Wettbewerbe

Friedhof in Pratteln

Wettbewerb für eine Wohnbebauung auf dem Lochergut in Zürich

1, 2
Modellaufnahme und Situationsplan des zur Ausführung empfohlenen Projektes von Wurster und Huggel, Architekten BSA, Basel, und Gartenarchitekt Ernst Cramer, Zürich

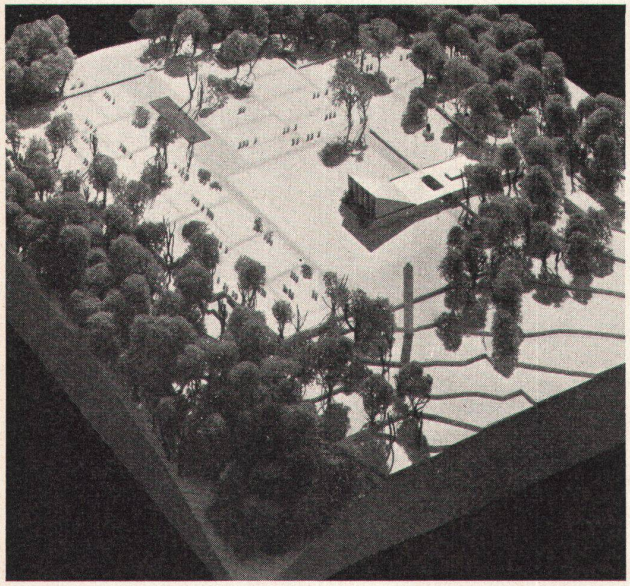
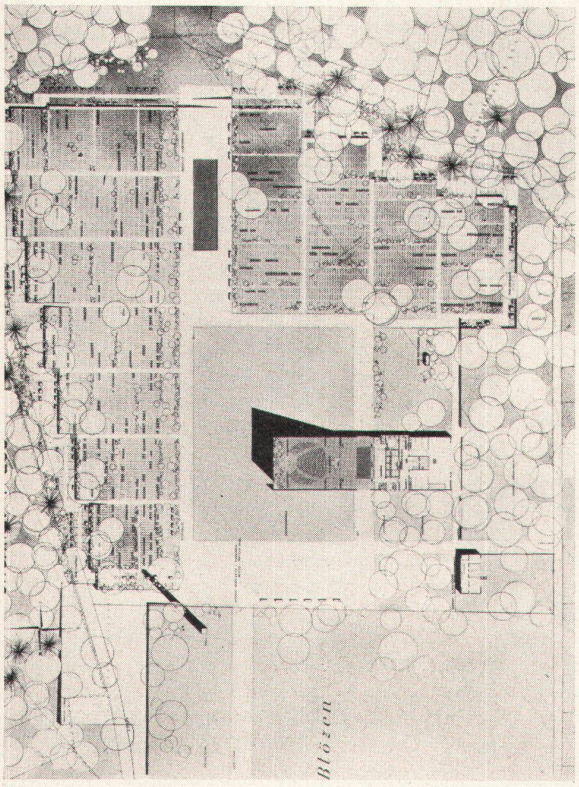
Vorteile:
Einfache, sympathische Gliederung der gesamten Anlage im Hinblick auf die vorhandene schöne Landschaft und Topographie. Ganze Haltung unprätentiös. Dominierende Lage der Abdankungshalle auf erhöhtem Punkte des Geländes. Räumliche Unterstützung der vorhandenen landschaftlichen Gegebenheiten durch gut gesetzte Akzente. Benützung bestehender Zufahrten, Parkplatz isoliert in nordöstlicher Ecke ohne Lärmeinwirkung auf Grabfelder sowie Begräbnisse. Frühzeitige Abtrennung des Fußweges zu Gebäude und Friedhof. Durch Vorziehen des bestehenden Waldrandes in kräftige Baumgruppen entsteht stimmungsvoller Auftakt. Zugang von Autoparkplatz auf Vorplatz sehr günstig, ebenso Betriebszufahrt. Nebeneingang richtig. Weitgehende Belassung der örtlichen tektonischen Verhältnisse. Schaffung spannungsvoller Räume durch stark akzentuierte Baumgruppen.
Die Grabfelder sind in drei größere Einheiten zusammengefaßt und mittels durchgehender Grünzüge getrennt. Familiengräber gut in locker angelegten Zonen. Genügend Ruheplätze.

Nachteile:

Dürften noch etwas größer gehalten werden.

Etwas dürftige Abschirmung gegen künftige Wohnzone.

3, 4
Modellaufnahme und Situationsplan des Projektes von Edi und Ruth Lanners und Res Wahlen, Architekten SIA, Zürich, und Wolf Hunziker, Gartenarchitekt, Zürich und Basel

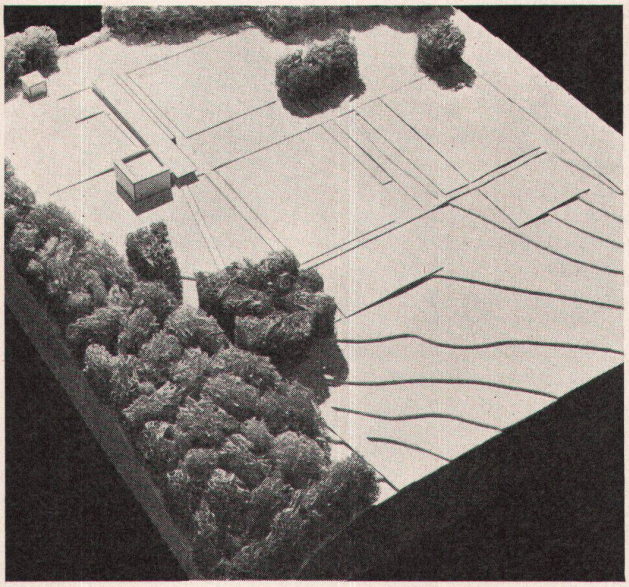
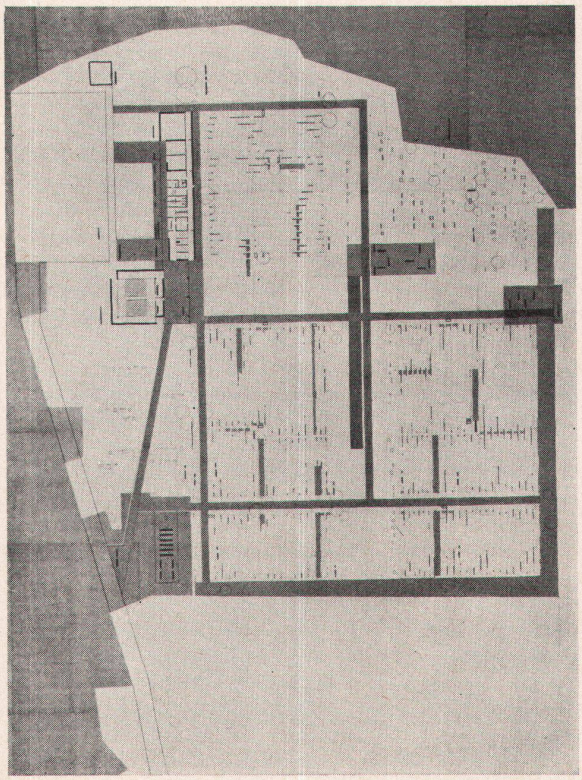
Vorteile:
Die Orientierung nach den Aussichtsrichtungen Ost und West (Rheintal, Sonnenberg) ist gut gelöst.
Gute Trennung von den südwestlichen zukünftigen Wohngebieten durch starke Bepflanzung und großen Abstand der Gräberfelder. Geschicktes Einbeziehen der vorhandenen Waldanlagen in das zukünftige Friedhofareal. Gute Ausnützung des südlichen Feldweges als Diensteingang.
Ausbau in zwei Etappen gut möglich.

Nachteile:
Vernachlässigung der Aussicht Südwesten (Adler).
Große Terrainbewegungen (Stellung der Hauptgebäude in Mulde). Überdimensionierte Weg-, Platz- und Rasenflächen.
Kleiner Hauptzugang der ersten Etappe steht in schlechtem Verhältnis zur überdimensionierten Freifläche. Verstoß gegen die Bedingungen durch Landbeanspruchung außerhalb der vorgeschriebenen Fläche, mit zweifelhafter Realisierungsmöglichkeit für Freihaltezone und Hauptzufahrt.
In einem Gebäude zusammengefaßt. Getrennte Zugänge zu Dienst- und Kulträumen. Placierung der Garderobe und WC-Anlagen für Personal im Sockelgeschoß des Gärtnerhauses.

Projekt 26 (1. Preis), Verfasser: Karl Flatz, Arch. SIA, Zürich

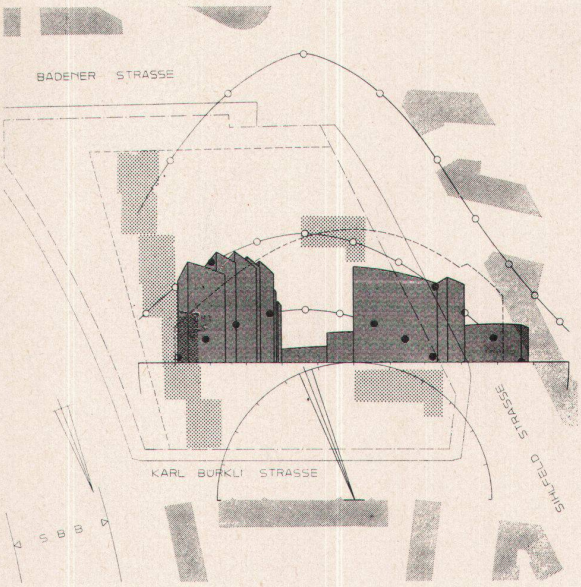
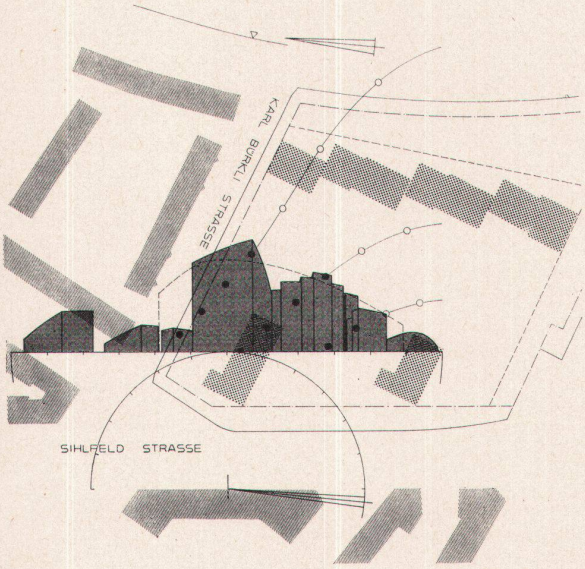
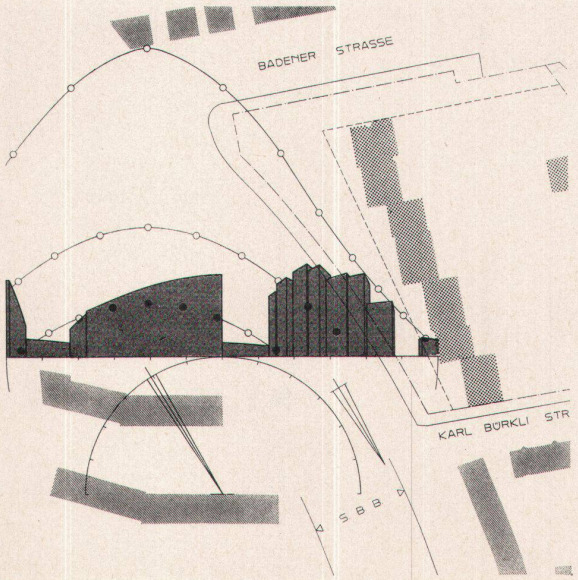
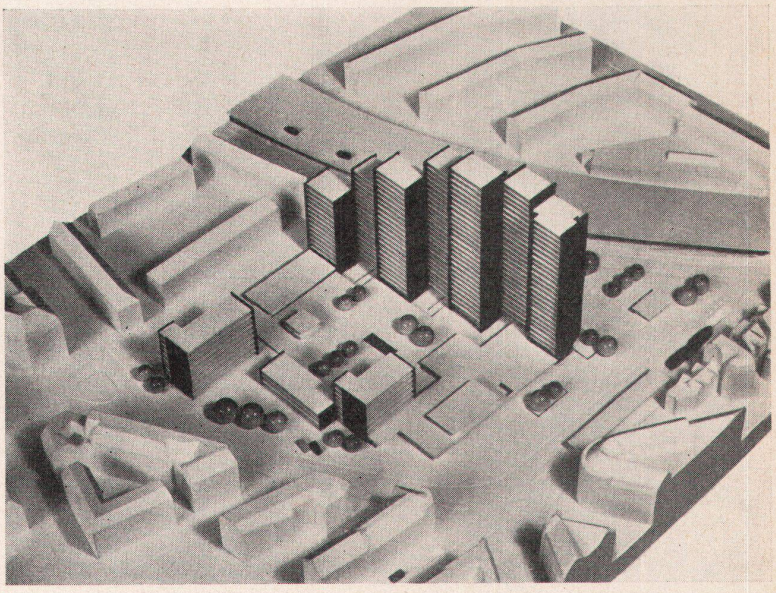
Die zusammengeschlossenen Türme längs der für hohe Bauten gezogenen Linie haben folgende ungefähren Höhen: 38, 54, 60, 68, *74*, 68, 60 Meter. Räumliche Beziehung zu den drei Blöcken an der Sihlfeldstraße fehlt. Nicht nur «der nördlichste Trakt ist zu hoch» – «und führt zur Beschattung der privaten Bebauung» –, sondern gleicherweise die meisten Elemente der Turmpalisade.

Ausnützungsziffer: 2,39 (Mittel der prämiierten Projekte: 2,25);

Wohnungen: 461 (Mittel der prämiierten Projekte: 382).

Bewohner möglich: 1225 (Mittel der prämiierten Projekte: 965).
Bewohner pro Hektar Bauland somit 730!
Die Perspektive der Bauten und die Sonnenbahnen sind zu verstehen als Projektionen auf einen Mantel eines senkrechtstehenden Halbzylinders, dessen Radius bei Verwendung für Situation 1:500 50 Meter mißt, Mantel nach erfolgter Projektion in Ebene geklappt (trotz Blickfeld von 180 Grad keine seitlichen Verzerrungen, wie sie bei der üblichen Perspektive auftreten würden).
Der «nördliche Trakt» und die Turmpalisade treten sehr massiv in Erscheinung. Letztere gäbe wohl Anlaß zu einer berechtigten Baueinsprache. Die punktierte Linie deutet an, was, juristisch betrachtet, ein Nachbar an Himmels- und Sonnenraub sich gefallen lassen muß, dank den leider noch in Rechtskraft stehenden Bestimmungen des kantonalen Baugesetzes (18 Meter Bauhöhe bei nur 17 Meter Baulinienabstand).
Massive Nutzung bis zur kritischen, punktierten Linie (durchgehender Block von 20 Meter Höhe in 30 Meter Abstand).

Entgegen der optimistischen Annahme, daß wegen des Bahnareals «auf die Nachmittagsschatten keine Rücksicht genommen werden muß», sind bei dem zur Ausführung empfohlenen Projekt die Folgen des Übermarchens, selbst von Osten betrachtet, augenfällig.

5 + 6
Projekt 10 (2. Preis), Verfasser: Jacques de Stoutz, Arch. SIA, Zürich
Auswirkungen auf die Siedlung ostwärts des Bahneinschnittes und Modellaufnahme

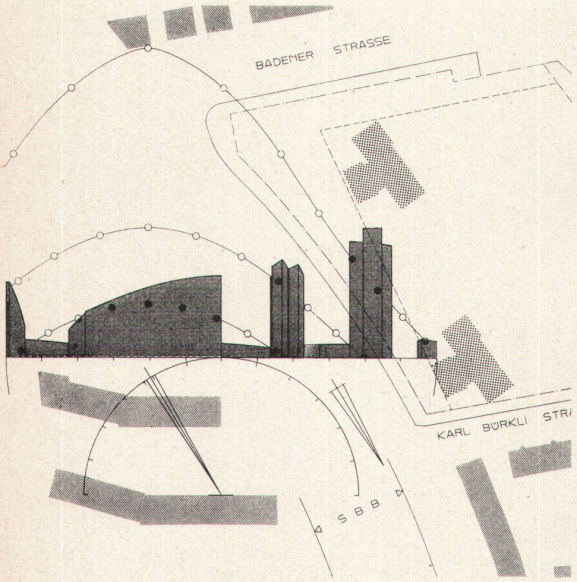
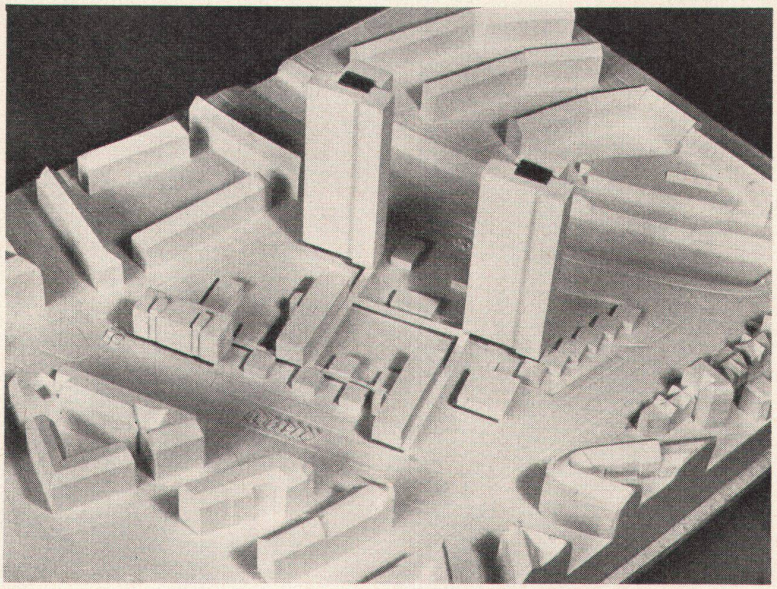
Projekt 10
Die zwei gleichen Turmhäuser, wohl an die 84 Meter hoch, mögen zu einander in guter Beziehung stehen, sind aber ohne jede Bindung mit der Nachbarschaft. Das Preisgericht rügt: «Der nördliche Turm befindet sich zu nahe an der bestehenden Bebauung.» Wie kann dieser fundamentale Fehler behoben werden, ohne die Idee des Projektes preiszugeben?
Ausnützungsziffer: 2,07; Wohnungen: 401; Bewohner möglich: 961; Bewohner pro Hektar Bauland: 580.
Es erübrigt sich, den Aspekt der Turmnadeln von der Karl-Bürkli-Straße aus zu zeigen – dem eingesessenen Bewohner wird in seinem Lehnstuhl das Erlebnis einer exponierten Gebirgswanderung mit schärfsten Lichtkontrasten zuteil. Hingegen ist der Anblick von Osten als Vergleichsmaßstab von Interesse. Wie zu erwarten war, präsentiert sich das Projekt 10 von dieser Seite unvergleichlich besser als das erstprämiierte.

7
Projekt 44 (3. Preis), Verfasser: Hans und Karihanna Frei-Royter, Architekten, Zürich
Modellaufnahme

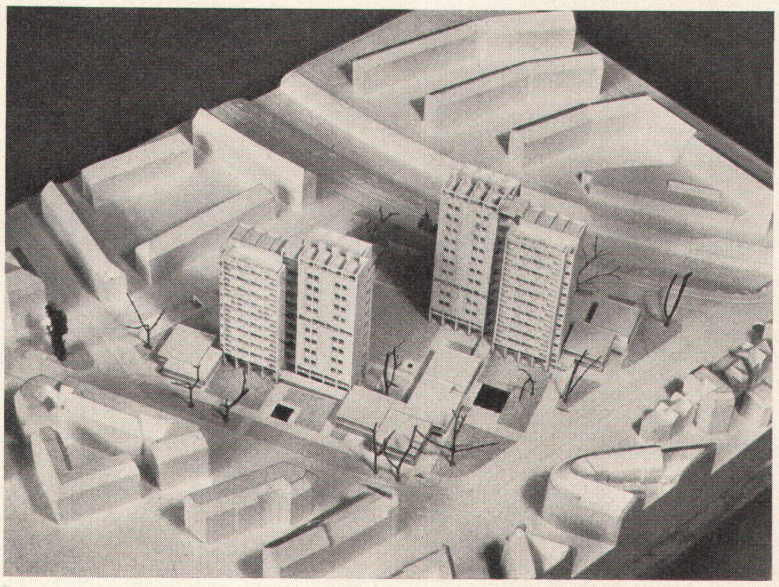
Projekt 44
Die zwei leicht abgestuften Doppelwohnblöcke haben Höhen, die zwischen 55 und 65 Meter variieren. Massiver Schattenwurf des südlichen Blockes auf den anderen während der Vormittagsstunden. Starke Beeinträchtigung von Nachbarbauten, vor allem jener an der Sihlfeldstraße.
Ausnützungsziffer: 2,3; Wohnungen: 396; Bewohner möglich: 976; Bewohner pro Hektar Bauland: 580.

8 + 9
Projekt 24 (4. Preis), Verfasser: Otto Glaus, Arch. BSA/SIA, Zürich
Auswirkungen auf die Siedlung ostwärts des Bahneinschnittes und Modellaufnahme

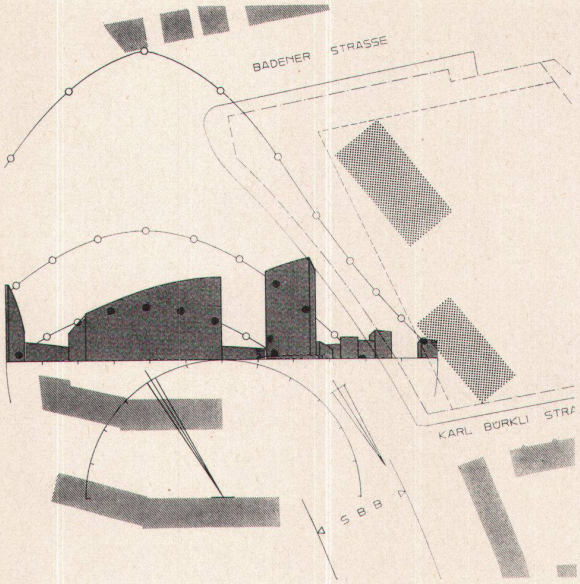
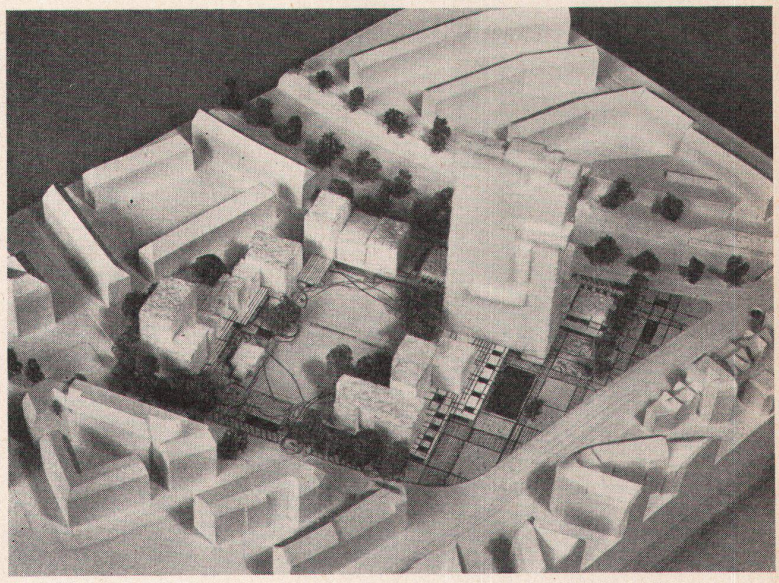
Projekt 24
Konzentration der Hauptbaumasse, etwa 84 Meter hoch, am einzig möglichen Ort, in der Südspitze des Areals. Schöne Gartenräume; gute Beziehungen des Turmbaues zu der niedrigeren Randbebauung. Letztere im Norden jedoch in nicht erfreulicher Relation zu der bestehenden Bebauung an der Karl-Bürkli-Straße; die dort geschaffenen «normalen Verhältnisse» dürften vielleicht unserem Kriterium a, aber nicht dem Kriterium b standhalten. Bei aller Qualität dieses Projektes bleibt ein Unbehagen: Ist es angängig, beim Umbau unserer Städte an zufälligem Ort und für rein profane Zwecke derart kräftige Akzente – Gedenksteine – zu setzen?
Ausnützungsziffer: 2,54!; Wohnungen: 388; Bewohner möglich: 970; Bewohner pro Hektar Bauland: 580.
Von Osten betrachtet, erscheint dieser Turm trotz seiner Masse tragbar. Stark betroffen sind jedoch die Nachbarn im Westen, an der Sihlfeldstraße.

10
Projekt 23 (5. Preis), Verfasser: Georges-Pierre Dubois, Arch. BSA/SIA, Zürich
Modellaufnahme

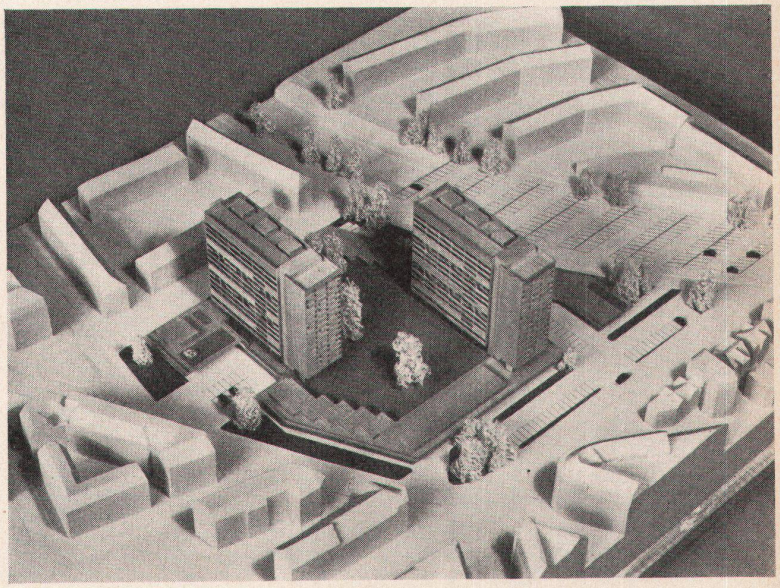
Projekt 23
Die zwei gestaffelt angeordneten, breiten Wohnblöcke von etwa 47 Meter Höhe behindern sich, indem der nördlichere in den Vormittagsstunden starken Schatten erhält. «Die große Masse der Baugruppe wirkt, von Osten und Westen gesehen, etwas störend.» «Der nördliche Block ist zu nahe an die Karl-Bürkli-Straße gerückt, was sich auf die angrenzende Bebauung auswirkt.»
Ausnützungsziffer: 2,23; Wohnungen: 299; Bewohner möglich: 785; Bewohner pro Hektar Bauland: 467.

11
Projekt 16 (6. Preis), Verfasser: Erwin Müller, Architekt, Zürich
Modellaufnahme

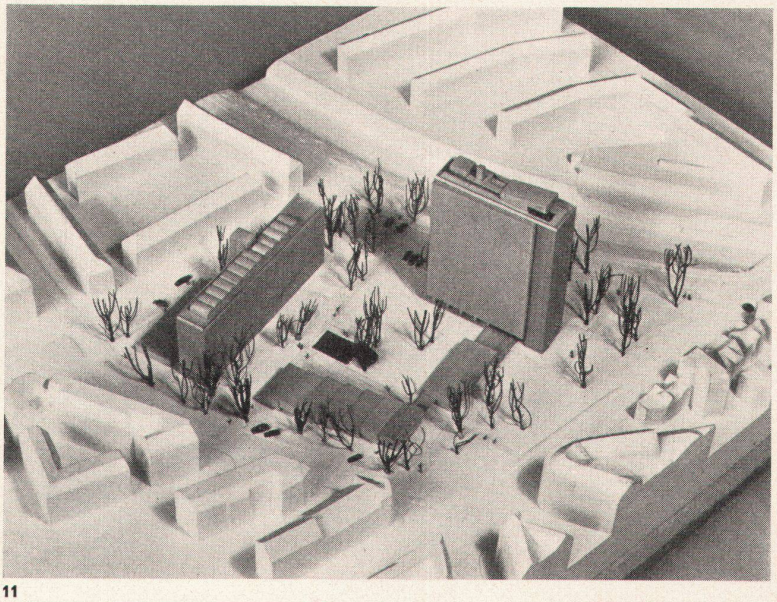
Projekt 16
Diesem Projekt kann die Möglichkeit einer erfolgversprechenden Umstellung zur Verbesserung der Verhältnisse im Norden zugute gehalten werden – Abdrehen des hinteren Blockes um 90 Grad, verbunden mit zumutbarer Reduktion seiner Kubatur.
Ausnützungsziffer: 1,97; Wohnungen: 345; Bewohner möglich: 880; Bewohner pro Hektar Bauland: 525.

12
Projekt 50 (im 2. Rundgang ausgeschieden).
Modellaufnahme

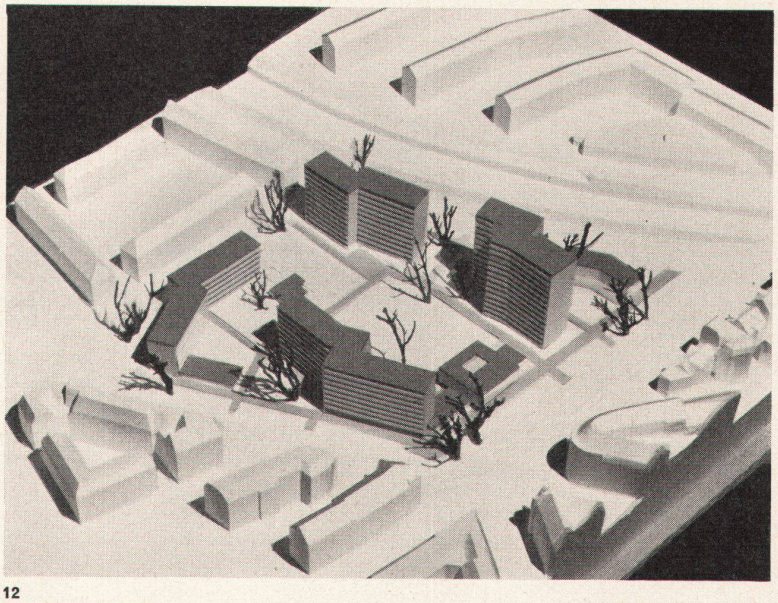
Projekt 50
Das Projekt fällt wohltuend auf, weil es frei ist von jedem Pathos. Es stellt einen Versuch dar, das städtebauliche Problem mittels einer aufgebrochenen, dem Raum der Badenerstraße Eintritt gewährenden Randbebauung zu lösen. Wenn ihm auch die letzte Reife mangelt, so ist mit geringen Eingriffen eine Entwicklung möglich. Das Projekt gehört zu den relativ wenigen, die ein Maßhalten dokumentieren. Ausnützung 1,69.

13
Projekt 51 (im 3. Rundgang ausgeschieden).
Modellaufnahme

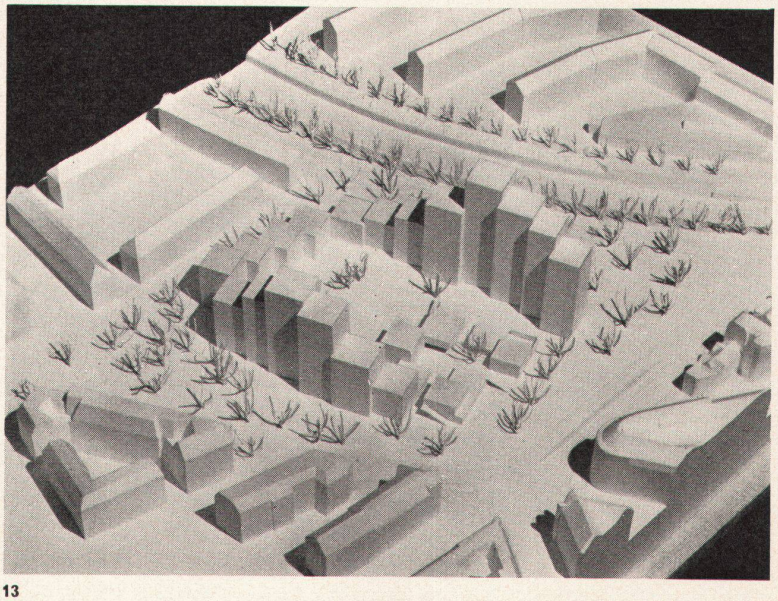
Projekt 51
Das Thema der zusammengeschlossenen Türme mit ungleicher, im vorliegenden Fall diskutabler Höhenentwicklung ist an der Westseite in guter Variation wiederholt. Gewisse Mängel des Projektes – Eigenschatten bei den seitlichen Abstaffelungen, vollständiger Abschluß des Gartenraumes im Norden – sind behebbar. Ausnützungsziffer: 1,79.

14, 15
Projekt 21 (im 2. Rundgang ausgeschieden).
Modellaufnahmen

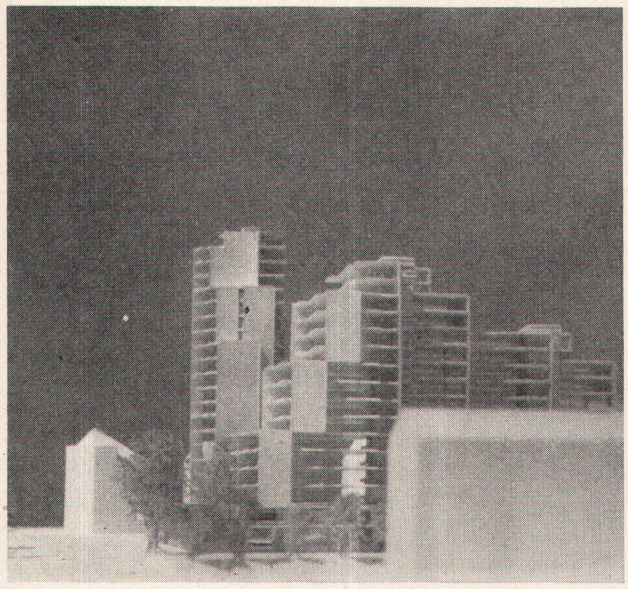
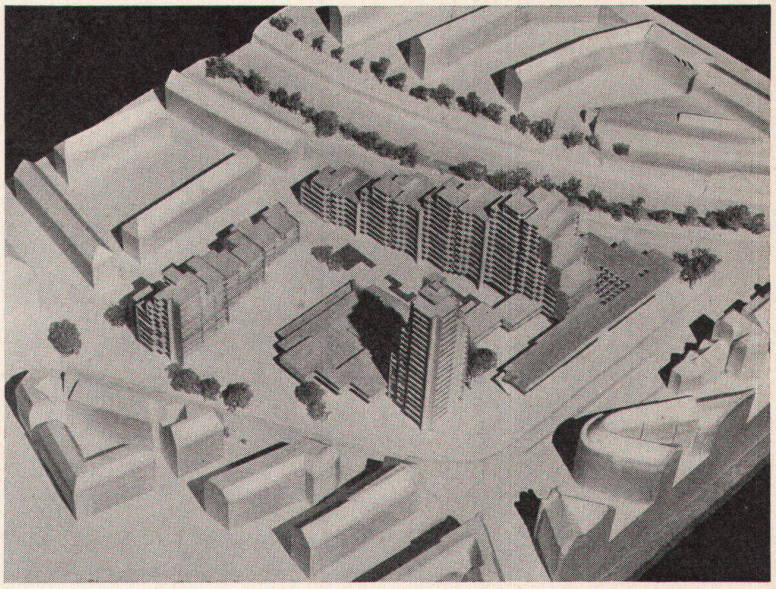
Projekt 21
In bezug auf Massenverteilung, Abstufung der Bauhöhen und Gliederung der Baumassen sehr interessantes Projekt. Die Schädigung der Nachbarbauten dürfte trotz einer großen Ausnützungsziffer sich in bescheidenen Grenzen bewegen – höchste Erhebung im Osten etwa 44 Meter. Problematisch der etwa 58 Meter hohe Turmwohnbau beim Straßenkreuz. Ausnützungsziffer: 2,22.
Das Bild unterstreicht die Tendenz des Verfassers, die großen Massen zu gliedern, zu gestalten, ohne aber dem Charakter des städtischen Wohnungsbaues – Wabenbau – Gewalt anzutun. Das Bild illustriert überdies eine Seite der Problematik unseres schweizerischen Städtebaues. Was geschieht der so schön gedachten Komposition – gestaffelter Wohnblock und aufsteigender Turm, die sich der gleichen Sprache bedienen –, wenn der Nachbar X die Straßenkreuzung auf der Westseite ebenfalls mit einem Turm zu bepflanzen beschließt und die Aufgabe dem tüchtigen, aber wenig sensiblen Architekten Y übergibt? Es fehlt dem schweizerischen Städtebauer leider das Werkzeug, dessen er bedarf, um das in größerem Rahmen Geplante auch bis zur Ausführung zu sichern – ein Werkzeug, das beispielsweise unseren holländischen Kollegen gegeben ist.

16
Projekt 54 (im 2. Rundgang ausgeschieden).
Modellaufnahme

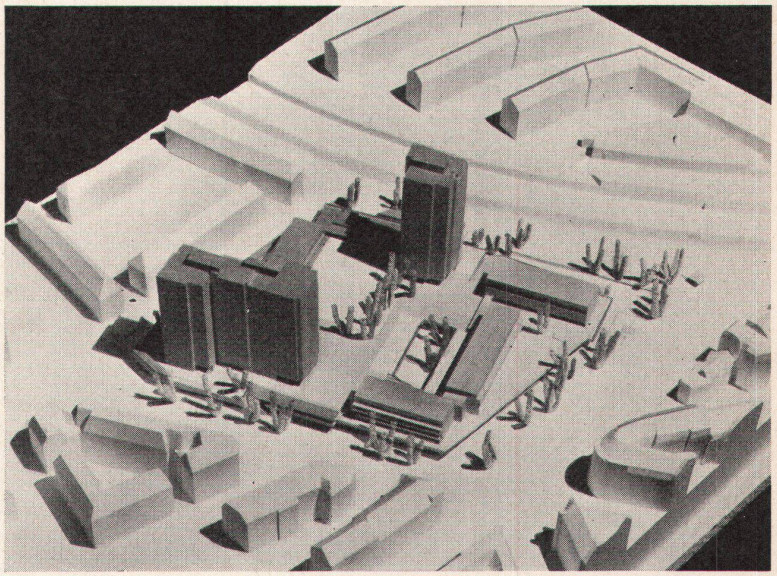
Projekt 54
Ein reifes Projekt, wenn man das Areal Lochergut ganz für sich, ohne weiteren Umschwung, betrachtet: schöne Ausweitung des Raumes der Badenerstraße, präzise Baukörper, die sich gegenseitig weder Ausblick noch Sonne rauben, intime Gartenhöfe. Wie war es möglich, daß dem Verfasser die andere Sparte der Aufgabe so völlig entgangen ist – das Eingliedern in einen größeren Bereich? Der Entwurf – für den Südsaum eines Waldes oder das Nordufer eines Gewässers eine schöne Lösung der Bauaufgabe – durfte, für den konkreten innerstädtischen Ort bestimmt, unter keinen Umständen die der Beurteilung unterbreitete Gestalt und Massenverteilung haben.
